Lähetäjä: [REDACTED]
Lähetetty: sunnuntai, 13. lokakuuta 2024 22:21
Vastaanottaja: Kirjaamo
Aihe: Katusuunnitelmat ja puistosuunnitelma 7.10 - 21.10.2024 - Muistutus
Luokat: Musta luokka

Hei, tässä palautetta katusuunnitelmista 7.10 - 21.10.2024

Aleksis Kiven kadun länsireuna, väli: Puutarhakadusta pohjoiseen, suunnitelma n:o 22723, Tammerkosken kaupunginosassa, TRE:4064/10.03.02/2024.

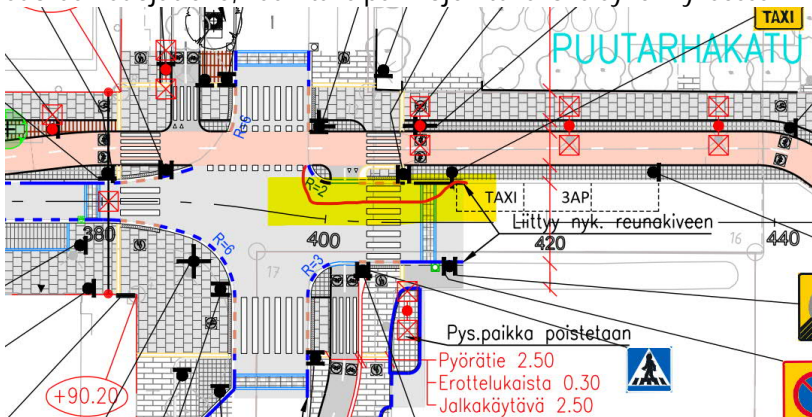
Tämä vaikuttaa hyvältä, kunhan huomioidaan pyörätielle sopivat napit tai joku muu ratkaisu liikennevaloihin. Rongankadulla on ainakin tunnistavat valot.

Valssipadonraitti ja Frenckellinpuiston jalkakäytävä ja pyörätie, suunnitelma n:o 22707, Tammerkosken ja Kyttälä A:n kaupunginosassa, TRE: 4436/10.03.02/2024.

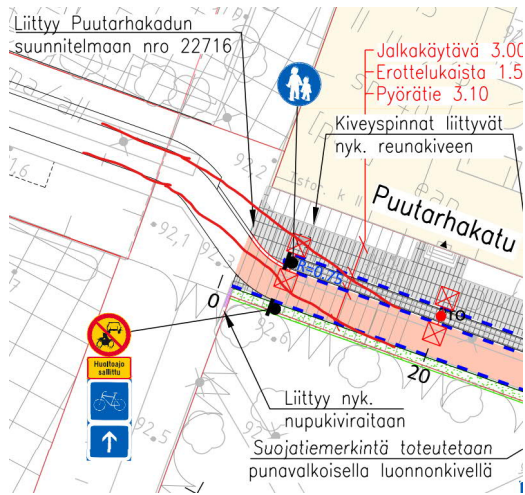
Suunnitelmien rajalla Puutarhakadun ja Keskustorin parkkialueen väylän kohdalla pyörätie tekee jyrkähkön mutkan, jota tulisi suoristaa.

Valssipadonraitilla DAM baarin edustalla tulisi varmistaa, että kuorma-autot ei tuki pyörätietä eikä terassi levittäydy pyörätielle kumpaakaan suuntaan.

Valssipadonraitilta lähtee pyöräilyn pääreitti kohti Tampellaa Satakunnankadun ali, joka on merkitty erotelluksi jkpp:ksi. Nyt suunnitelmassa se on vain sekava kivetty väylä, joten tätä pitäisi parantaa. Kivetyksen pitäisi myös jatkaa tontin rajaan asti, jotta terassi ei laajene tontin rajojen yli Satakunnankadun tunneliin johtavalle väylälle.

Pyöräteillä ei pitäisi käyttää missään noita symbolilaittoja, koska niiden asennus ei onnistu koskaan. Ne ovat painuneet useita senttejä melkein joka paikassa mihin ne on asennettu.
